Stellungnahme zum Regionalplan Köln, Sachlicher Teilplan Erneuerbare Energien

Entwurf Dezember 2024

Landesbüro der Naturschutzverbände NRW

Stellungnahme der nordrhein-westfälischen Naturschutzverbände Bund für Umwelt und Naturschutz Deutschland (BUND), Landesgemeinschaft Naturschutz und Umwelt (LNU) und Naturschutzbund Deutschland (NABU) vom 13.02.2025 im Rahmen der Öffentlichkeitsbeteiligung zum 1. Entwurf des Regionalplans Köln, Sachlicher Teilplan Erneuerbare Energien (Entwurf Dezember 2024).

ALF_01

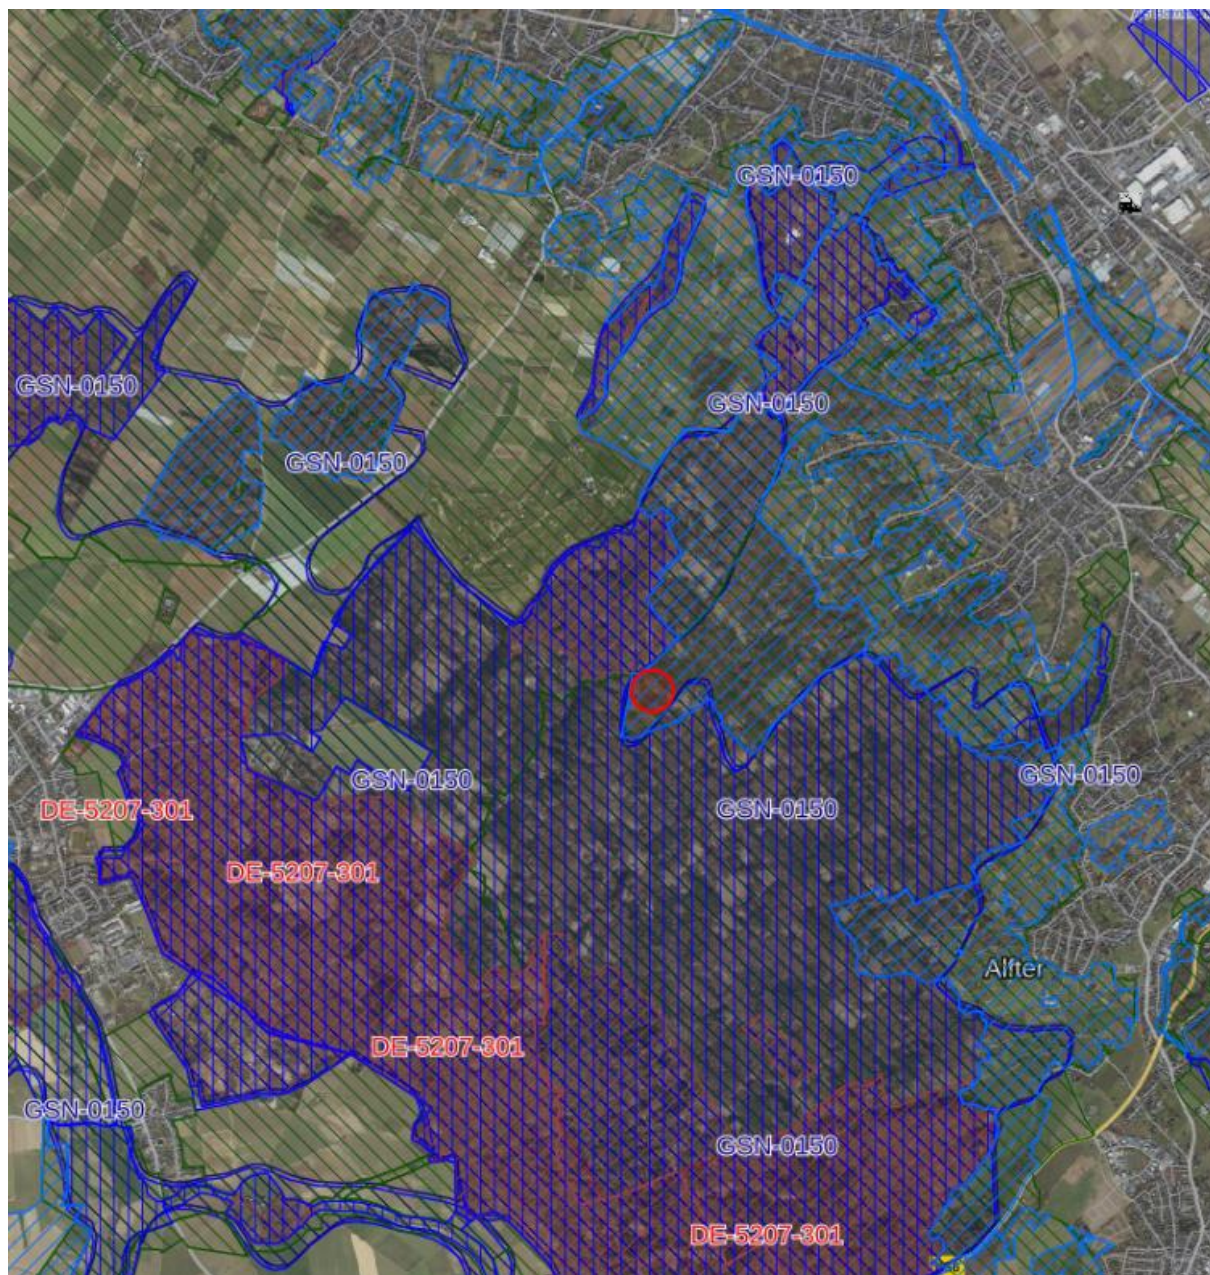
Die Fläche liegt nahezu umschlossen vom GSN-0150, also einem landesweit bedeutendem Schutzraum. Angrenzende Flächen sind zu großen Teilen Laubwald.

Die genannte Fläche tangiert den “Zentralen Prüfbereich” nach § 45 b (3) BNatSchG der Abstände zu bekannten Horstplätzen von Rotmilan und Wespenbussard; ohne weitere Analysen oder Minderungsmaßnahmen muss von einem erhöhten Tötungsrisiko für die genannten Arten in diesem Prüfbereich ausgegangen werden. Betroffene Arten sind ebenfalls die Wildkatze (FFH-Anhang IV) und der Springfrosch (FFH-Anhang-IV).
